**RAPPORTO SULLE ATTIVITÀ PER LA PROGETTAZIONE ED ESECUZIONE
DELLE OPERE DI COMPENSAZIONE E MITIGAZIONE FUORI RECINZIONE**

AREE A VERDE "CRITICHE"

Milano, 17 febbraio 2016

PROPOSTA DI RICOLLOCAZIONE OPERE DI COMPENSAZIONE AMBIENTALE

AGRATE

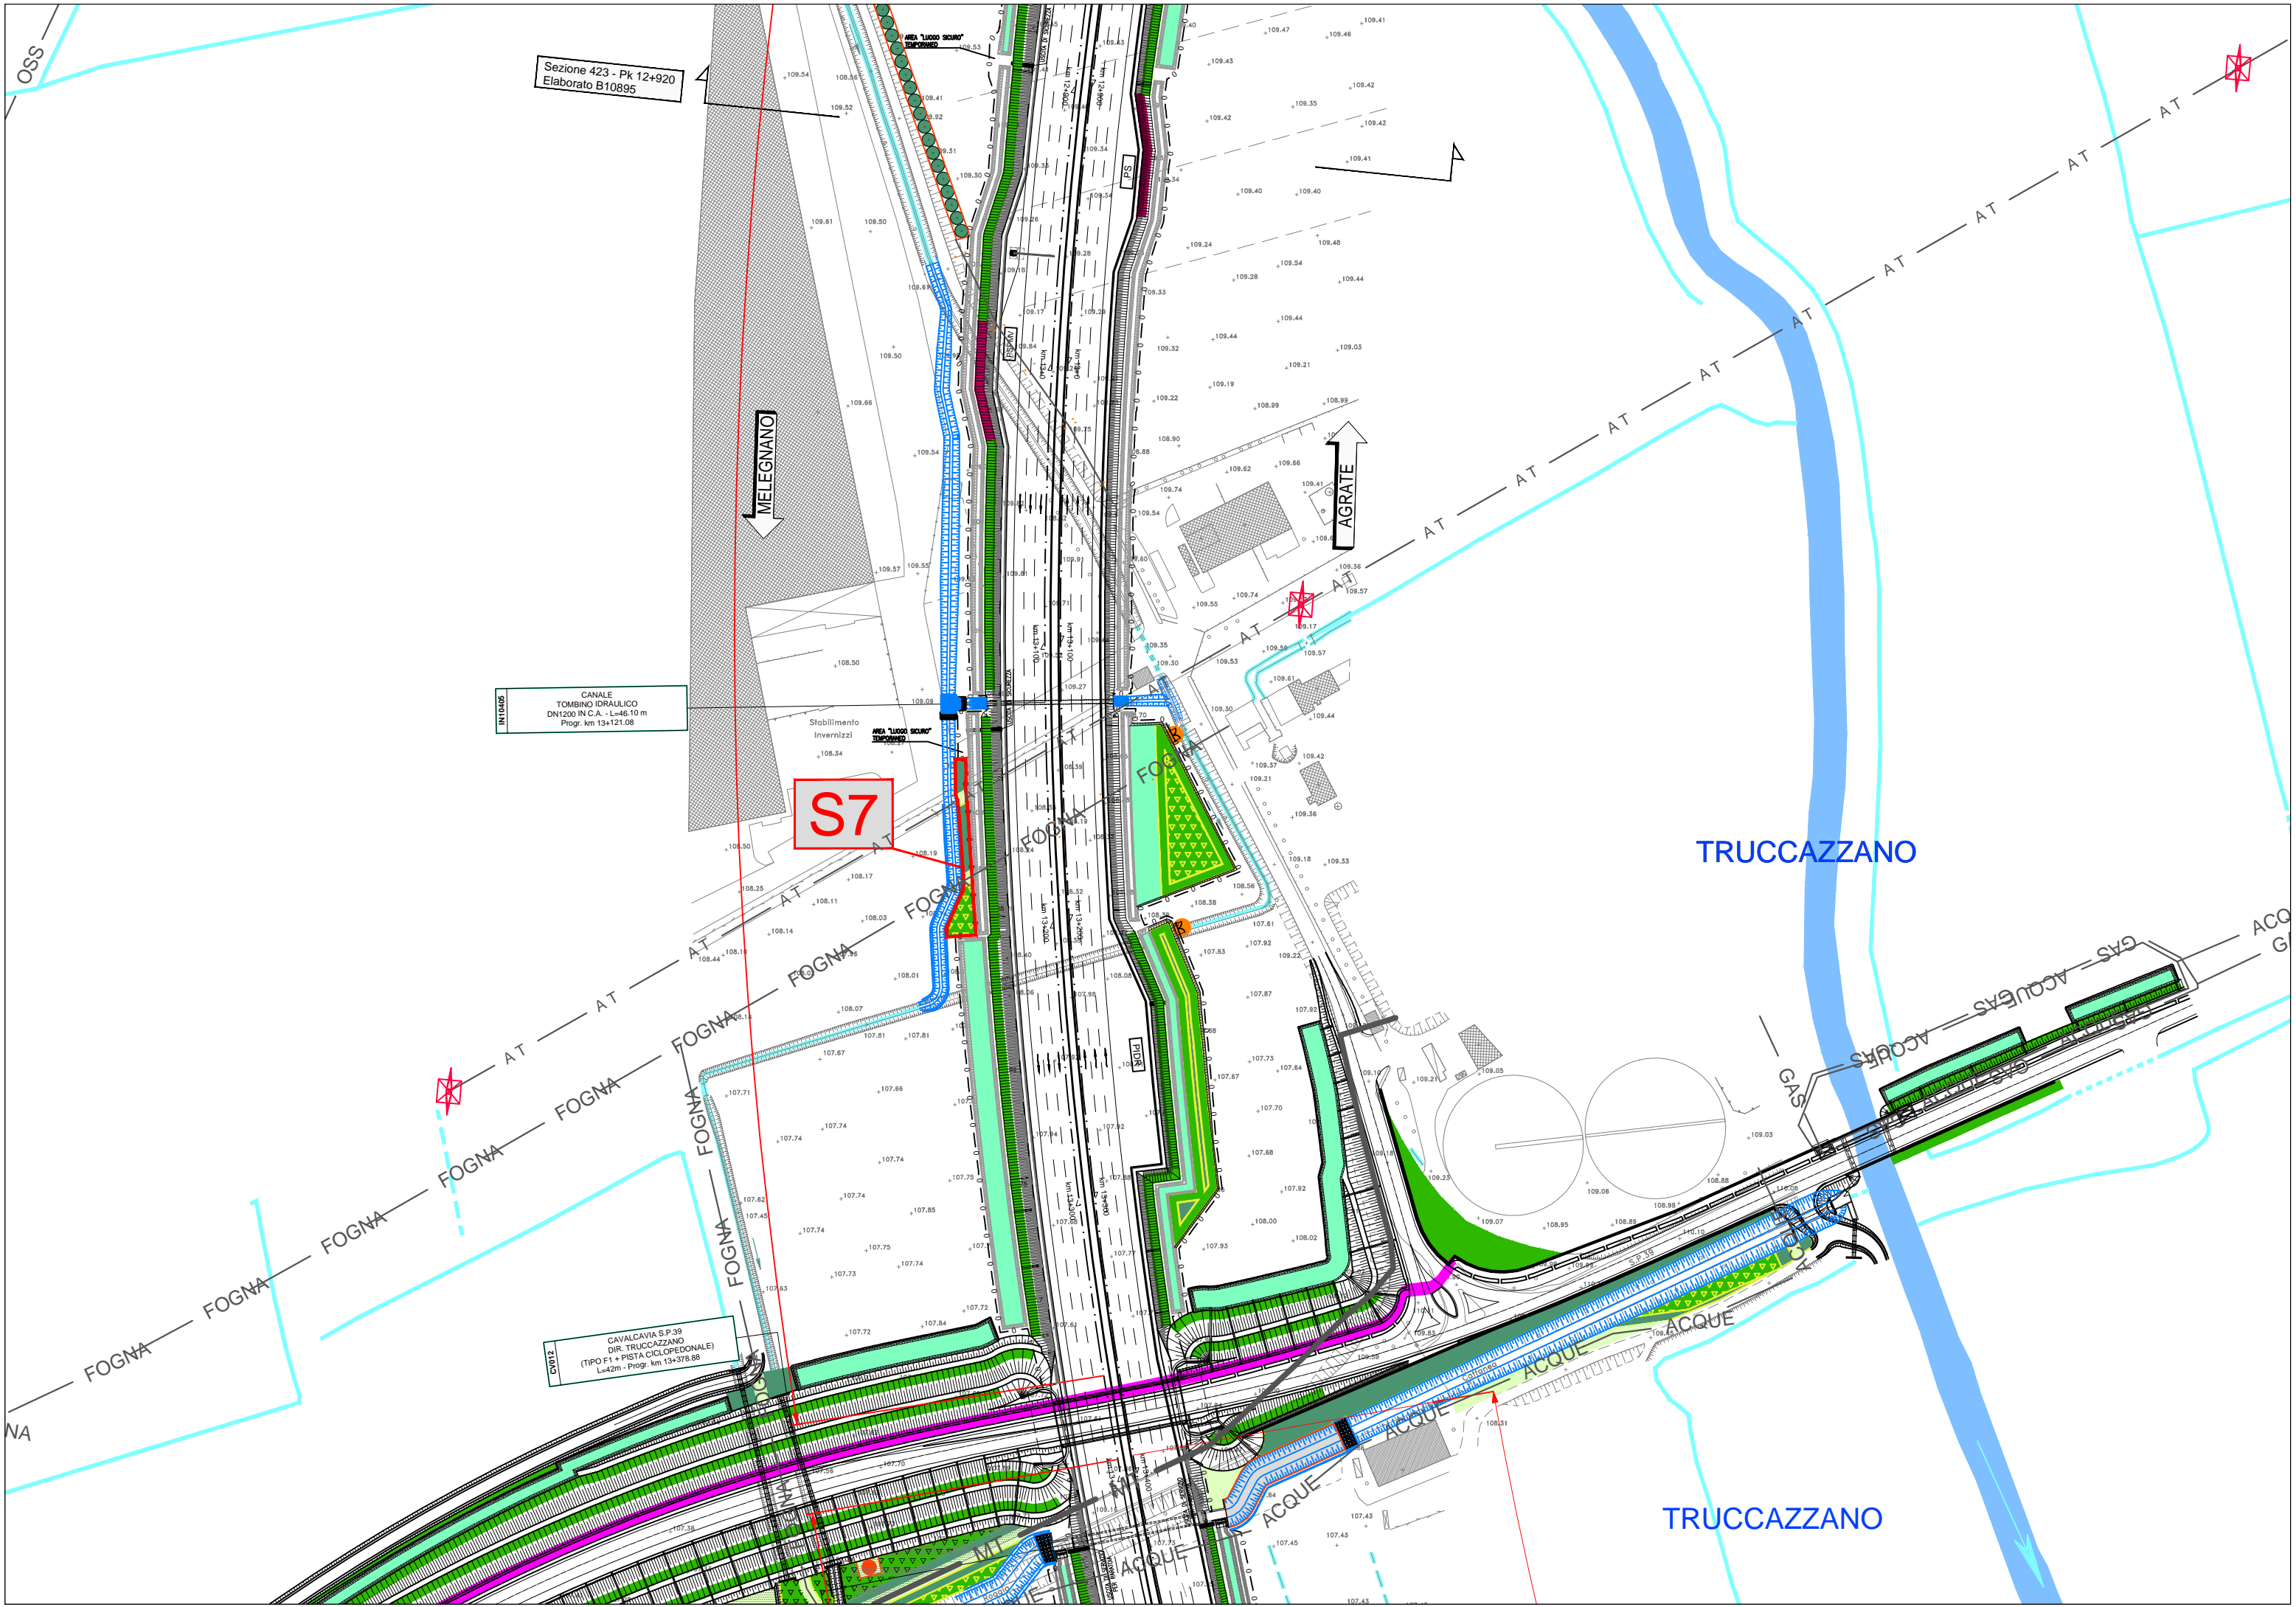
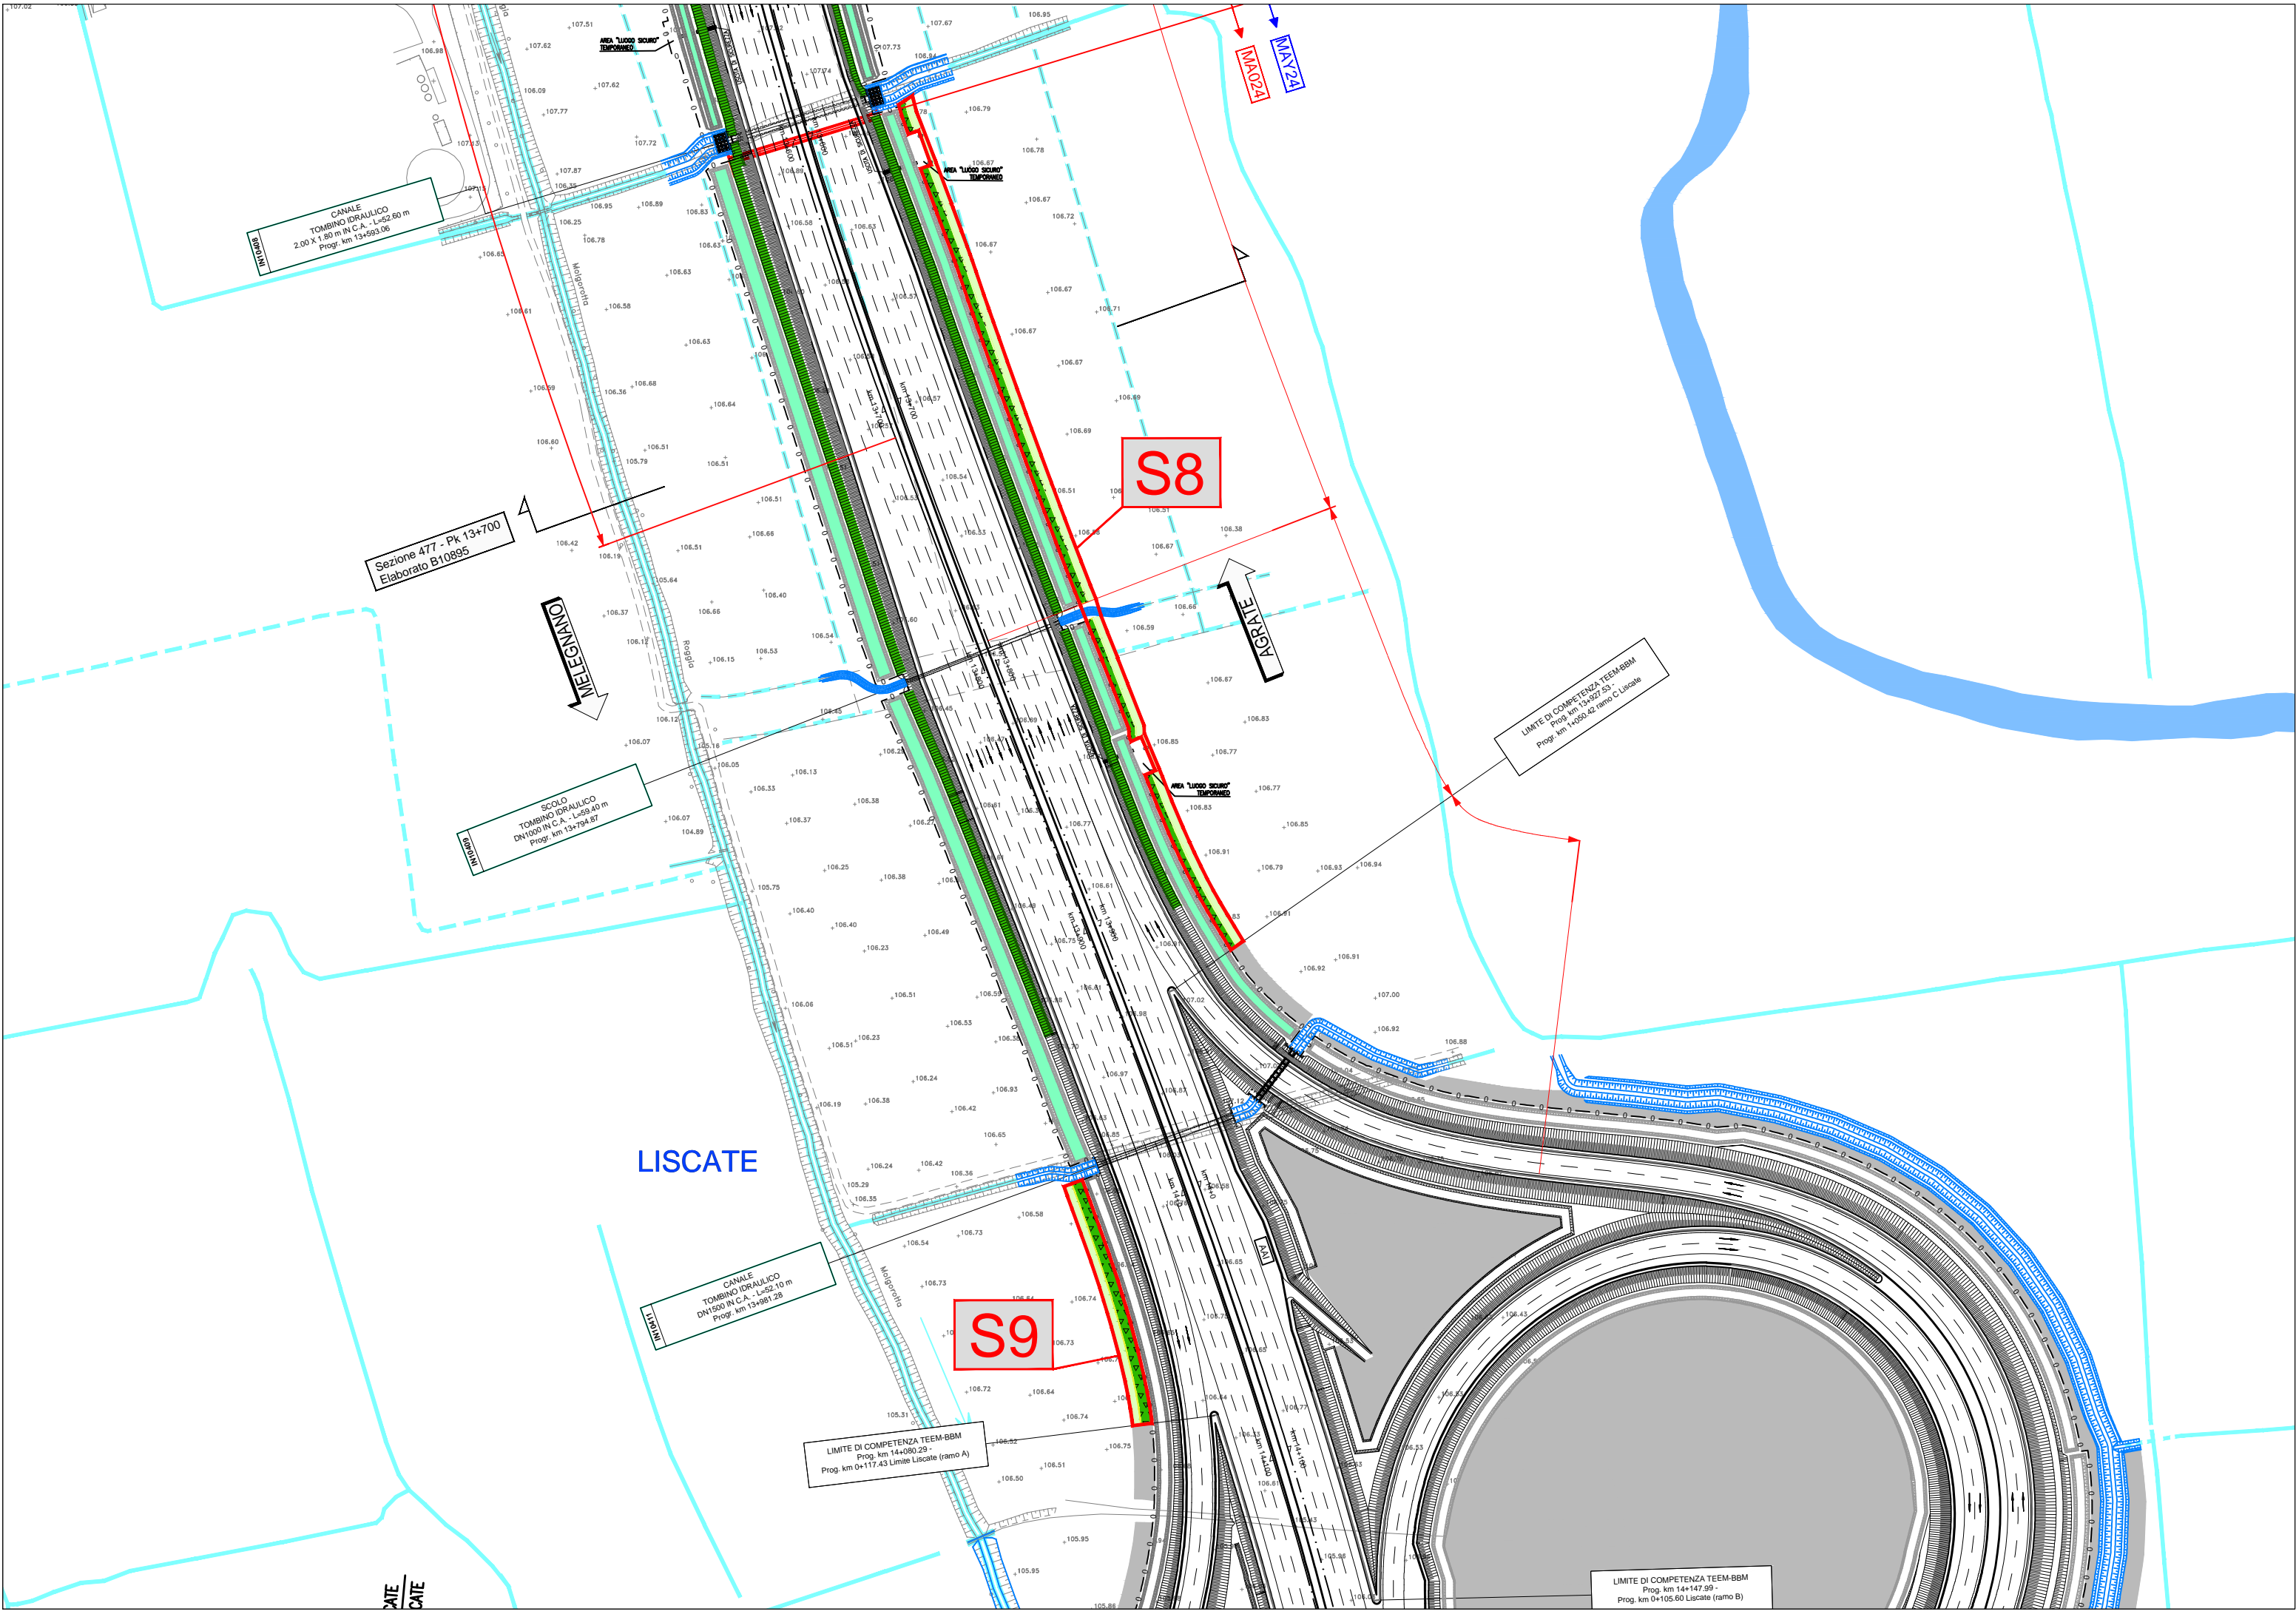
Onde evitare quindi di inficiare gli interventi di mitigazione in progetto si è previsto di spostare alcuni interventi di piantumazione riallocando le medesime quantità in aree reliquate già acquisite dal piano degli espropri.

Nelle tavole allegate si riportano le aree per cui è previsto lo spostamento delle opere a verde, contornate di rosso e identificate con il codice S ed un numero progressivo (ad es.: S8). Sono inoltre stati individuati i reliquati in cui sarà previsto il ricollocamento delle opere a verde, indicate nelle tavole con un retino giallo ed un codice R seguito dal numero progressivo (ad es.: R5). Gli stralci cartografici sono in scala 1:2.000.

Tutte le essenze (alberi ed arbusti) saranno ricollocate nelle nuove aree, in modo tale da mantenere invariate le quantità rispetto a quanto già approvato nel Progetto Esecutivo e a quanto previsto nel Progetto Definitivo. Dovrà essere invece adeguata la tipologia delle specie vegetali a seconda della consociazione vegetazionale più idonea (ripariale o planiziale) in funzione del nuovo sito di piantumazione oltre che all'aggregazione delle specie arboree in funzione delle loro altezze (I, II e III grandezza) così da ridurre l'ombreggiamento verso i campi agricoli.

Si precisa inoltre che in tutte le aree intercluse tra canali/fossi e recinzione stradale, in cui è previsto lo spostamento della vegetazione di progetto, sarà comunque eseguito un intervento di inerbimento con il tipologico TP10, in modo tale da garantire una copertura erbacea omogenea con specie autoctone ed evitare così l'ingresso di specie infestanti.
